Do wiadomości uczestników postępowania

107 Szpital Wojskowy z Przychodnią w Wałczu informuje o wpłynięciu zapytań dotyczących prowadzonego postępowania oznaczonego symbolem DZP.2610.10.2020 „Dostawa materiałów jednorazowego i wielorazowego użytku”.

Pytanie 242 dotyczące Zadania 62

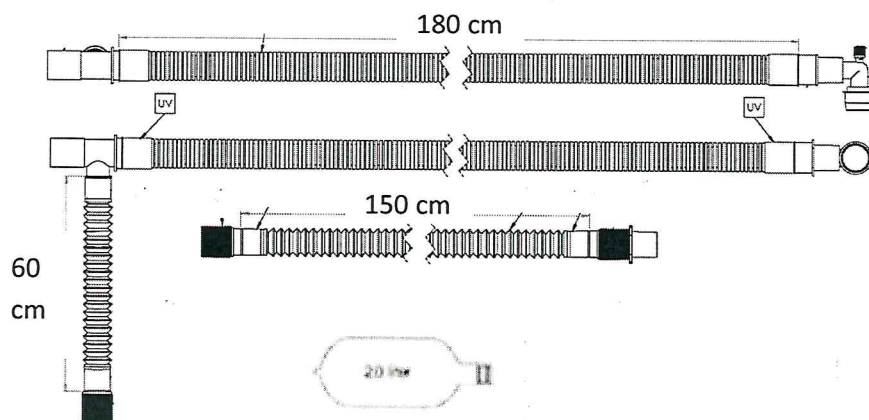
Czy Zamawiający wymaga drenu o długości 200cm ?

Pytanie 244 dotyczące Zadania 111, poz. 1

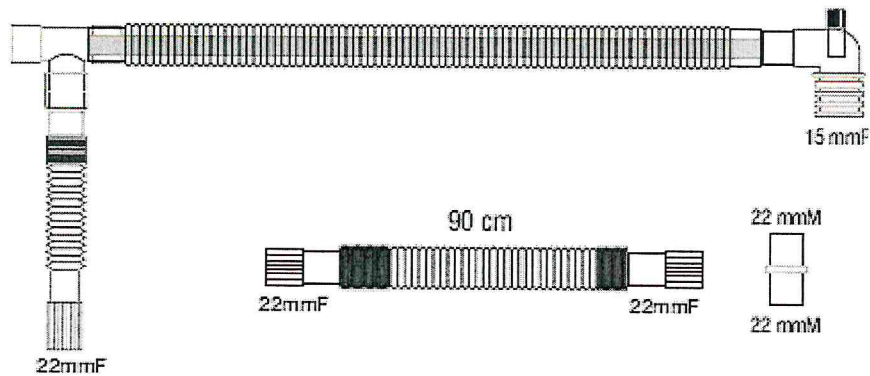
a) Czy Zamawiający wyrazi zgodę na zaoferowanie jako równoważnego obwodu oddechowego współosiowego o długości 180cm, złącze od strony pacjenta stałe (nieobrotowe) rura boczna o dł. ok 60 cm , z możliwością ustawienia 50 cm, z dodatkową rurą o długości 90cm? Tester szczelności w postaci czerwonej zatyczki 22mmF zakładanej na obwód od strony pacjenta,

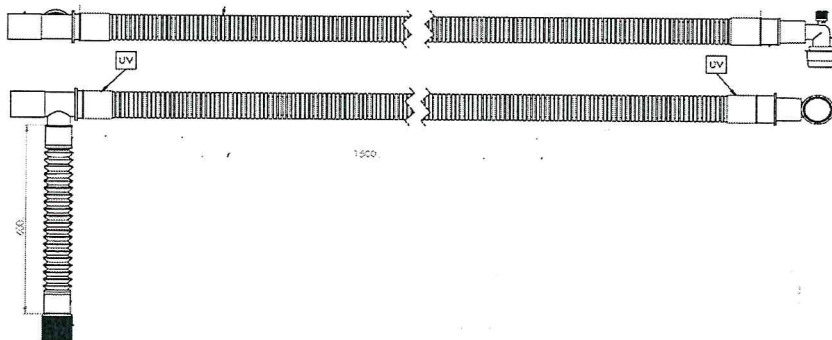
- c) Czy Zamawiający dopuści układ dzielony membraną o średnicy 22mm , o dł. 180 cm, z rurą boczną – wydechową o dł. 60 cm, złącze od strony pacjenta stałe (nieobrotowe) , bez dodatkowej złączni 22mmM-22mmM, Tester szczelności w postaci czerwonej zatyczki 22mmF zakładanej na obwód od strony pacjenta.
- d) Czy zamawiający odstąpi od wymogu układ posiadający zewnętrzny zawór zabezpieczający układ jednostronnie otwarty o rozm. 22F?
